PZD.I.252.1.7.2021

Na podstawie art. 284 ust. 2 i 6 ustawy z dnia 11 września 2019 r Prawo zamówień publicznych (Dz. U. z 2019 r. poz. 2019), w związku z pytaniami Wykonawcy, dotyczącymi postępowania pn. „Przebudowa drogi powiatowej nr 3528W Kiedrzyń – Radom w związku z budową drogi pieszorowerowej”, odcinek długości 2 521,56 m, od km 0+166,00 do km 2+687,56” podaję treść pytań Wykonawców i odpowiedzi Zamawiającego:

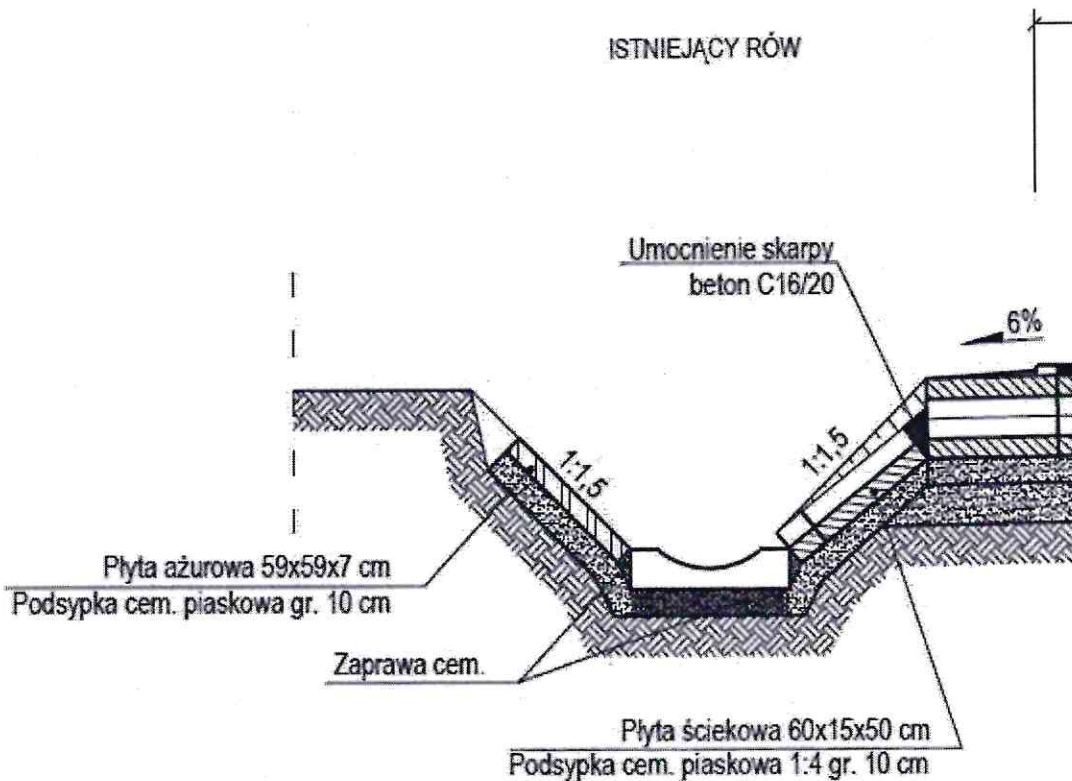
#### Pytanie nr 4

Prosimy o potwierdzenie, że należy zastosować duże ławy dla obrzeży 0,065m<sup>3</sup>/mb.

Prosimy o wskazanie z jakiego betonu należy wycenić ławę pod korytko i jaką ma mieć grubość?  
Na rysunku jest zaprawa cementowa.

W kosztorysie ofertowym brak jest pozycji umocnienie rowu płytą ściekową według powyższego rysunku. Prosimy o wyjaśnienie i ewentualną korektę kosztorysu.

Tak, należy zastosować duże ławy.

Należy wykonać z betonu B20 (C16/20) gr. 10 cm.

Ilość płyt ściekowych policzona razem ze ściekiem podchodnikowym.

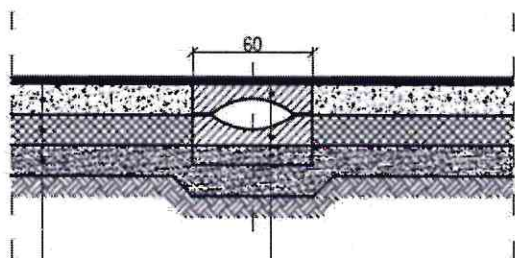
Dotyczy pozycji 5.1. kosztorysu ofertowego. Według projektu jest 51 odcinków 4m ścieków podchodnikowych co daje długość 204mb. Prosimy o wyjaśnienie i korektę.

Dotyczy pozycji 5.1 kosztorysu ofertowego. Czy wykonawca w cenie 1m ma ująć wykonanie ścieku z dwóch elementów, według poniższego rysunku?

Jest 45 odcinków – ściek układany podwójnie daje ilość 360 m.

Została podana suma wszystkich korytek – górnych i dolnych.
